**BIULETYN OBOWIĄZKOWY**

**Nr-BO 15/00**

**NAZWA - TYP / MODEL:** MDM-1 „Fox”

**DOTYCZY:** Wprowadzenia opaski zabezpieczającej dla sprężyny trymera

**Rysunek 1**

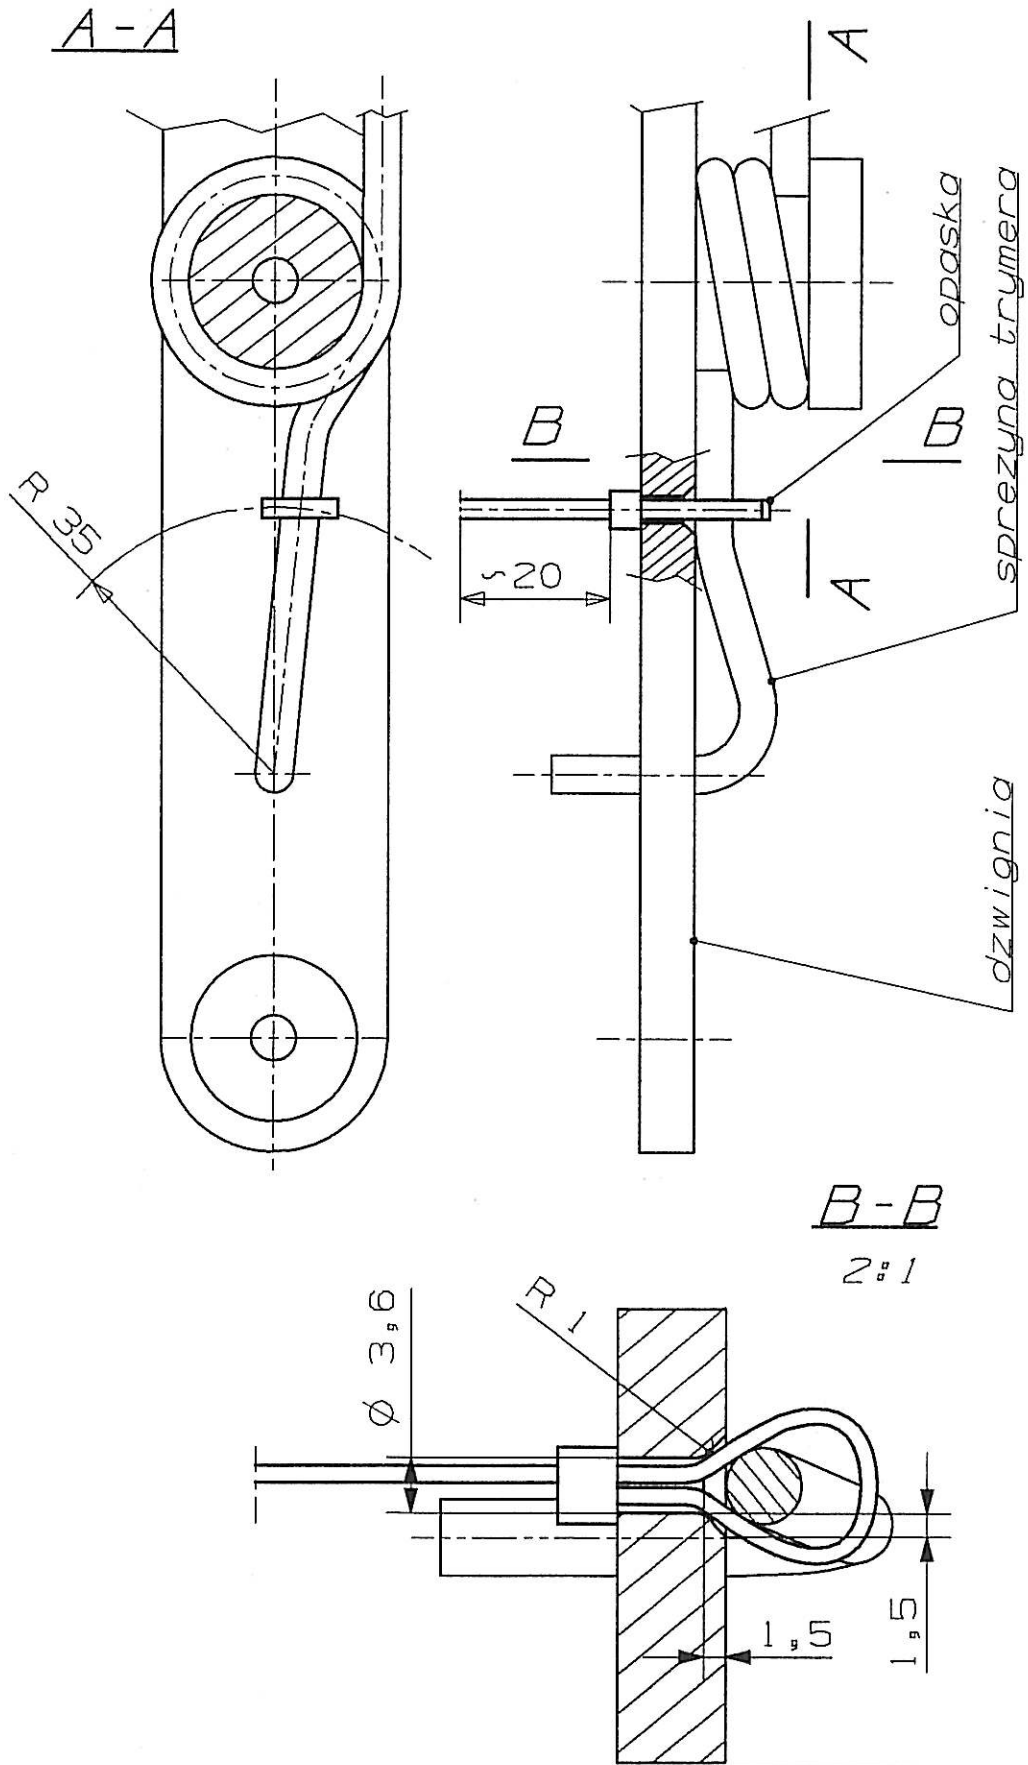
W związku z wypadkiem ułamania się sprężyny trymera na szybowcu Fox, co spowodowało częściowe zablokowanie sterów wprowadza się dodatkowe zabezpieczenie. Ma ono uniemożliwić przemieszczanie się ułamanej części sprężyny w razie jej pęknięcia.

Wprowadza się do układu sterownicy dodatkowy element w postaci opaski, która ma za zadanie zachować położenie sprężyny trymera w przypadku jej ewentualnego złamania.

W tym celu wprowadzono do konstrukcji dodatkowy otwór  $\phi 3.6$  oraz plastikową opaskę do kabli 2.4 x 100 wg rysunku 1.

1. Wykonać otwór  $\phi 3,6$  wg rysunku 1.
2. Ostre krawędzie stępić.
3. Zamontować opaskę i sprężynę do dźwigni z luzem promieniowym.
4. Wystającą końcówkę opaski odciąć w odległości ok. 20 mm od jej zamka.
